Til: Byrådsavdeling for byutvikling (BYU)

Linderudkollen skianlegg – kritikkverdig tilstand av området med hensyn på sommerbruk: Manglende oppfølging av PBE, brudd på reguleringsbestemmelser

Luftfoto av Kapteinsputten før og etter utbygging av anlegget, med illustrasjon av den 20 m sommerbrukssonen (grønn) og LNF3 (blått). De feilplasserte lyktestolpene (rød) er tegnet inn.

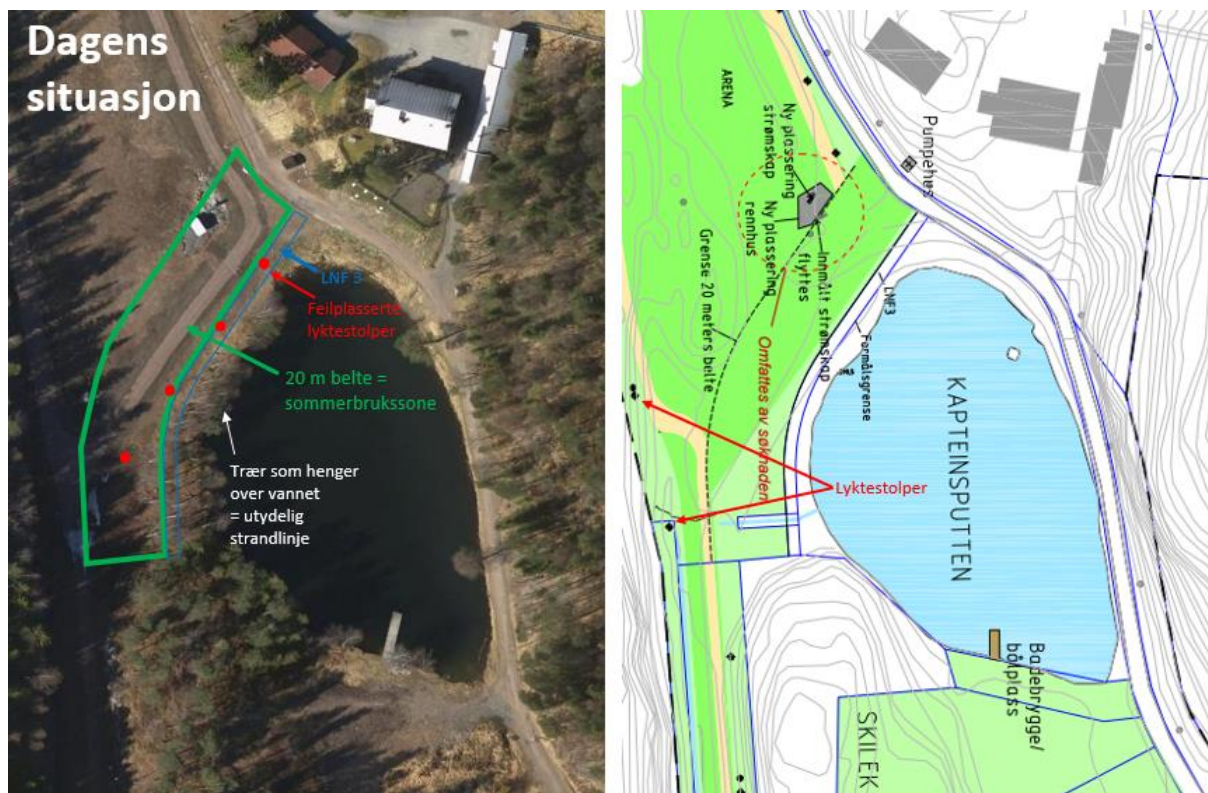
I nordenden av Kapteinsputten var det før utbyggingen en mye brukt badeplass med stor gresslette. Ifølge §5.1 i reguleringsbestemmelsene skulle «*Et belte på 20 m ned mot felt LNF3 holdes gresskledd og fri for permanente innretninger, til bruk for allmennhetens friluftsliv i sommerhalvåret*».

Deler av denne gressbakken var planlagt som tilsådd løype inn mot målområdet (se også utsnitt av landskapsplanen neste side). Isteden har det skjedd en saksbehandlingsfeil ved godkjenningen av landskapsplanen og det er blitt etablert en gruslagt skitrase tvers gjennom BSK2, med en forholdsvis bratt skråning ned til vannkanten. Denne skitraseen er i strid med reguleringsbestemmelse § 5.1, etablert med opphøyet fundament av pukk og grus. I tillegg er det plassert lyktestolper i fyllingen ned mot vannet. Hele dette området er dermed etter utbyggingen uegnet for sommeropphold, og løypa slik den er bygget er ikke egnet til å inkluderes i en gresslette.

Dagens situasjon sammenliknet med utsnitt fra landskapsplan. Alle områder i grønt skal være tilsådd som gressbakke. Det viser tydelig at den gruslagte løypen ligger i 20 m sommerbrukssonen og at lyktestolpene er feil plassert i forhold til godkjent landskapsplan.

20m-beltet for sommerbruk i nordenden av Kapteinsputten må reetableres ved at den gruslagte løypen langs nordvest siden av vannet legges om (inklusive lyktestolper) og at det etableres en tilsådd løype og gressbakke i området iht reguleringsplanen.
